Post Rotterdam

CC3 toets definitief ontwerp

projectnummer: 2018-044
rapportnummer: 2018-044-T01-B

Rotterdam, 30 juli 2018
Revisie A d.d. 14 september 2018
Revisie B d.d. 21 september 2018

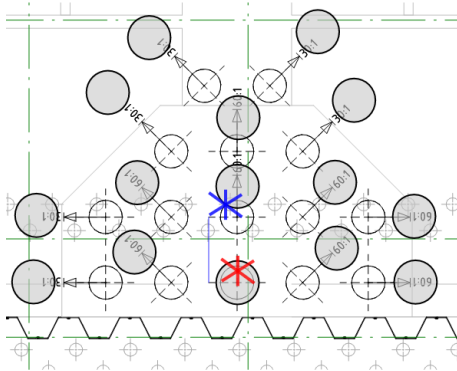
De palen worden uitgevoerd in 3 secties welke op elkaar worden gelast met verschillende schoorstanden in variërende richtingen. Dit betekent dat segmenten van ruim 20 meter exact onder de juiste hoek van de schoorstand moeten worden gefixeerd en gelast, waarvan sommigen direct naast het monument.

3.2 Is de haalbaarheid van het paalsysteem in 3 op elkaar gelaste secties, strak naast de belending, onder schoorstanden en met een oplanger op diepte gebracht geverifieerd bij een leverancier?

Wordt onder de aandacht gebracht bij de uitvoerende partij en opgenomen in een risico analyse. Vraag blijft staan voor volgende fase.

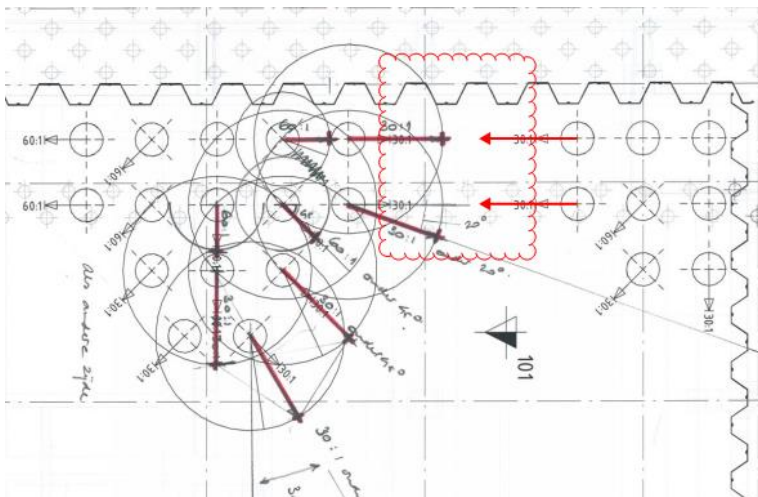
In het funderingsadvies is aangegeven dat de punt van de palen met een minimum afstand van 2,15m uit elkaar moeten worden geplaatst. Onderstaande zijn de paalpunten op 65m diepte ingetekend. Slechts 1 paal voldoet aan de minimale hart op hart afstand van 2,15m

3.4 Waarom is het palenplan niet ontworpen op de minimale hoh afstand van 2,15m uit het funderingsadvies?

In de notitie d.d. 5 september 2018 is door Pieters in bijlage een aangepast overzicht van de schoorstanden onder enkele poeren gegeven. Onderstaand is te zien dat de paalpunten nog steeds op onvoldoende afstand staan.

Pieters heeft aangegeven de schoorstanden opnieuw te zullen herzien.

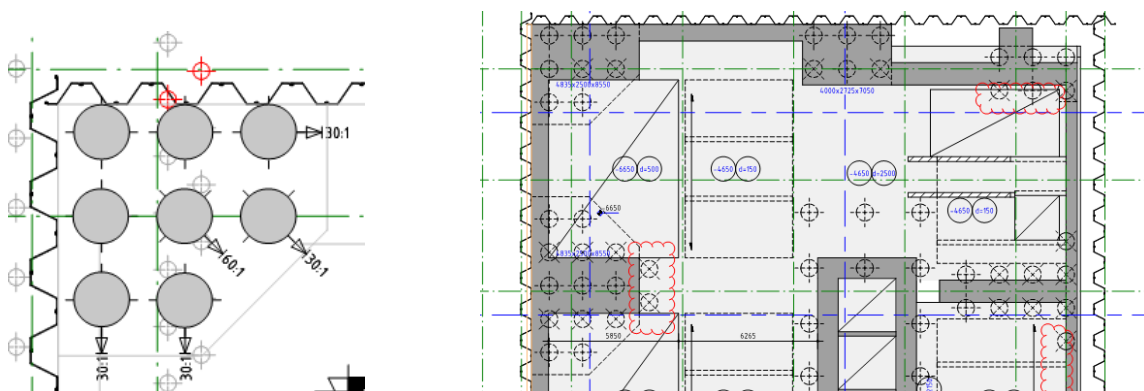
In de hoofdberekening is aangegeven dat de translatie van alle palen in beide horizontale richtingen is gefixeerd. Een overzicht van de horizontale paalreacties ontbreekt. Gezien de excentriciteiten op de fundering, de horizontale krachten uit de standers van de portalen en de schoorstanden (die geen evenwicht maken) worden grote horizontale krachten in de fundering verwacht, die nu niet optreden in het model. Deze geven een onjuist beeld van de krachswerking.

3.5 De schematisering van een starre horizontale steun voor de palen geeft een onjuist beeld van de krachswerking. Gevraagd wordt een nadere toelichting op de gekozen schematisering en inzicht in de impact op de constructie van een meer reele aanname. *Vraag blijft staan voor volgende fase.*

Figuur 20: Statische en dynamische veerstijfheid Tubex palen 762/950 mm

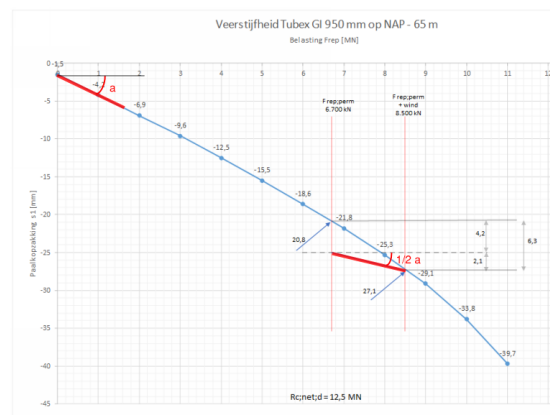
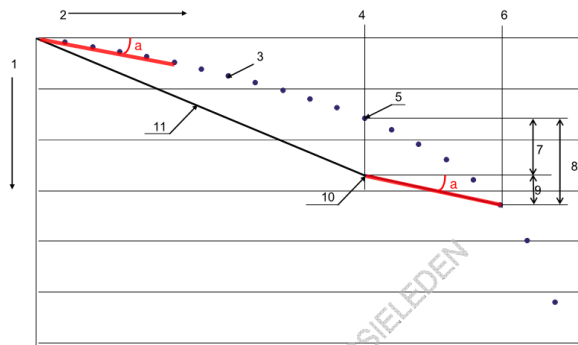
Voor de bepaling van de paalstijfheid onder een wisselende belasting is het de NTA4614-3 gevolgd. Deze norm gaat er vanuit dat na het optreden van de permanente belasting en de wisselende belasting er een opstijvingseffect plaatsvindt. Hierdoor kan dezelfde, hoge stijfheid (hoek a) worden aangehouden als voor de start van het belastingpad. Zie onderstaande linker figuur.

De analogie is in het funderingsadvies toegepast op de vervormingsfiguur van de tubexpaal. Er wordt echter een tweemaal zo grote stijfheid bepaald dan volgens de linker figuur is toegestaan.

De gevonden stijfheid van 850 kN/m is hoger dan de axiale stijfheid van de paal zelf zonder de vervorming van de grond in rekening te brengen:

3.8 Voor de palen is een zeer hoge stijfheid bepaald die hoger is dan voor de paal zonder grond kan worden berekend. Gevraagd is een rekenkundige onderbouwing van de aangehouden paalstijfheid.

Prof. Van Tol heeft aangegeven dat de door Geobest bepaalde dynamische veerstijfheid te hoog is. Het wachten is op een nieuwe berekening van Geobest en goedkeuring van prof. Van Tol. Op 21-9-2018 is er nog geen nieuwe berekening van Geobest overlegd. De vraag blijft staan.

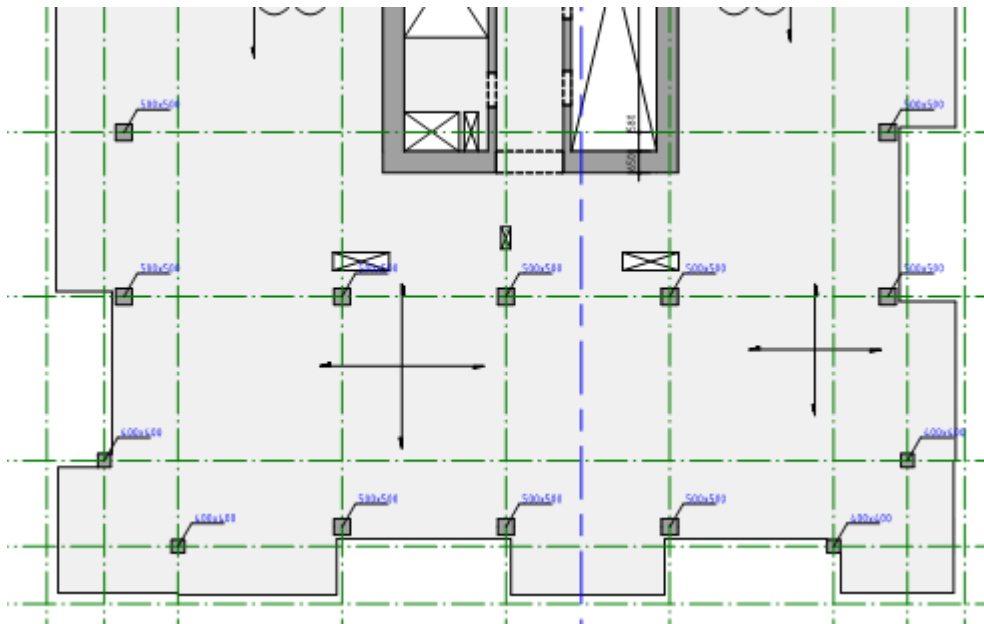
Voor de berekening van de stabiliteit worden vloeren en kolommen meegenomen. Het raamwerk van vloeren en wanden werkt samen met de kern. In de aansluiting van de kolom op de vloer zal lokaal een vervorming optreden die de effectiviteit van de portaalwerking beïnvloed.

4.4 Wat is de bijdrage van het raamwerk van vloeren en kolommen aan de totale stabiliteit?

In de memo van 5 september 2018 geeft Pieters aan dat de bijdrage van het raamwerk van kolommen en vloeren is bijgesteld van 35% naar 5 a 10%. Zie vraag 4.7.

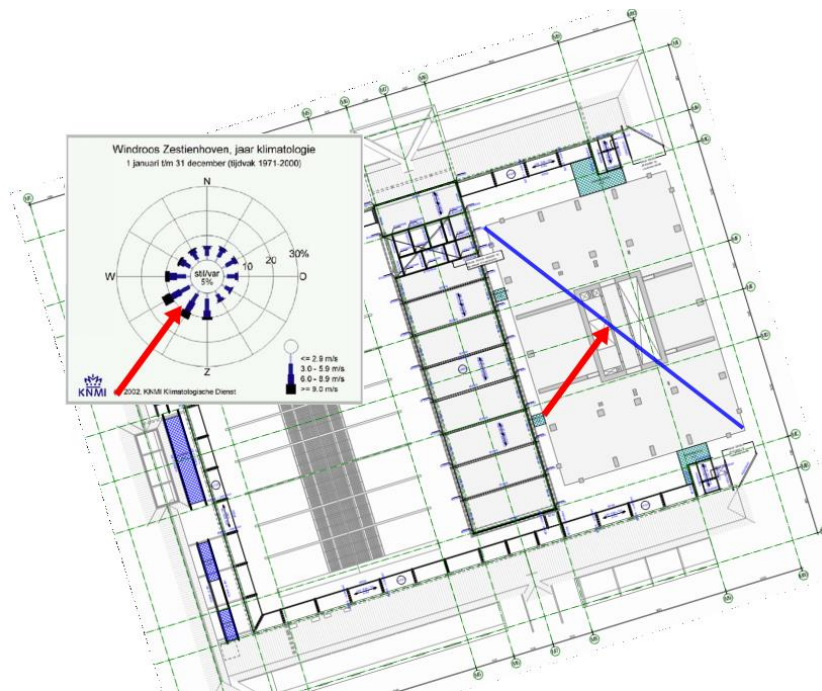
De vloeren zijn onderhevig aan krachten uit verkortingsverschillen tussen kern en kolommen en andere dan constructieve zaken. Bijvoorbeeld zijn op dit moment vloersparingen voorzien die ongunstig zijn voor de werking van het portaal. Zie onderstaand vloerfragment. De sparingen zijn nu niet meegenomen in de modellering.

4.6 Hoe wordt de benodigde bijdrage van de vloer op de stabiliteit gewaarborgd gedurende het vervolg van het project?

Dit onderdeel wordt later uitgewerkt.

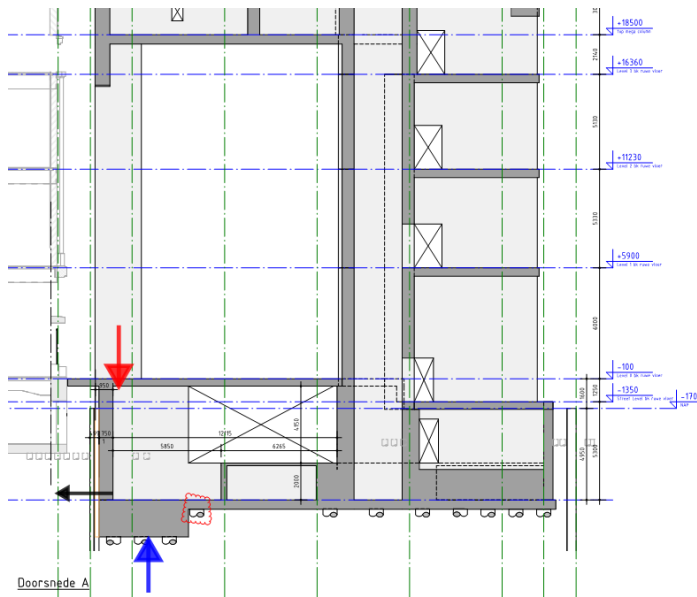
De tafelconstructie wordt belast door excentriciteiten uit de fundering. Hierdoor worden grote krachten geïntroduceerd in de constructie. De aangehouden Elasticiteitsmodulus voor de UGT lijkt hoog (27.500 N/mm^2) aangezien voor een groot deel van de belasting permanent aanwezig is en dus aan kruip onderhevig is.

4.10 *Gevraagd is inzicht in het aandeel van wind- en permanente belasting in de poten van de tafelconstructie en een onderbouwing van de aangehouden E-modulus voor de verschillende belastingsituaties.*

Deze vraag zal in een vervolgfase worden beantwoord.

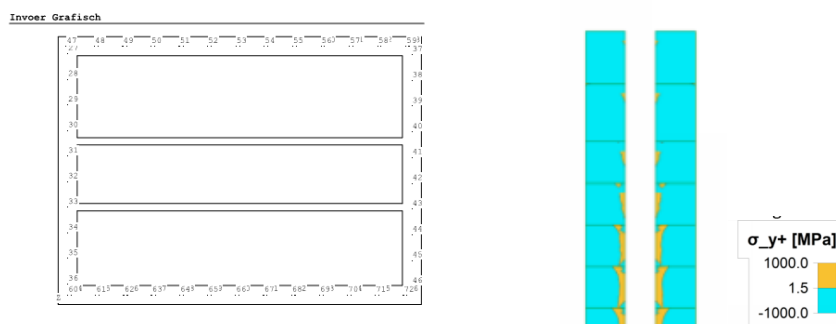
Voor de bepaling van de buigstijfheid van de kern zijn de sparingen niet meegenomen. Uit de spanningsfiguur is af te lezen dat de doorsnede door de verzwakking van de sparingen niet vormvast is zoals aangenomen bij het bepalen van de buigstijfheid

4.11 *Gevraagd is inzicht in de invloed van de sparingen op de buigstijfheid van de kern. Bij het bepalen van de buigstijfheid van de kern is aangenomen dat de kern als 1 doorsnede werkt. In werkelijkheid zijn dit twee kerndelen die deels onafhankelijk van elkaar bewegen. In de twee kerndelen zullen de trekspanningen aanmerkelijk hoger zijn dan nu is aangenomen voor het bepalen van de E-modulus.*

De door jou getekende spanningen in de kerndoorsneden zoals in het onderstaande bericht aangegeven begrijpen we en vinden we ook terug in het rekenmodel. Ik begrijp dat met de E-bepaling via de MNK diagrammen een deel van de trekspanningen in de UGT genegeerd wordt en we kunnen dit nader controleren door de kerndelen afzonderlijk te toetsen op de combinatie moment en trekspanningen (voor het getrokken deel van de kern). Mocht hieruit een reductie van de stijfheid volgen, dan verwerken we dit in de berekeningen. Hoewel we verwachten dat de stijfheidsreductie beperkt is en dat de impact op de UGT berekeningen beperkt blijft.'

Deze vraag wordt in een vervolgfase beantwoord.

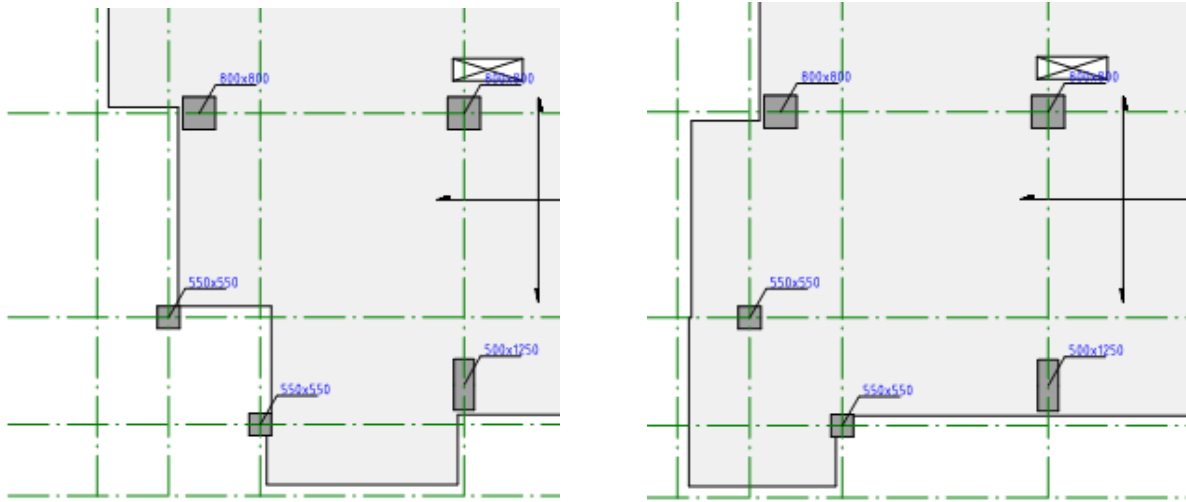
De vloeren zijn relatief dun. Er wordt aandacht besteedt aan het verloop van leidingen en afschot van de rioleringen. Veelal vraagt het sprinklernet nog ruimte.

*5.3 Is er voldoende hoogte in de vloer beschikbaar voor alle leidingwerk?
Deze vraag is voldoende beantwoord.*
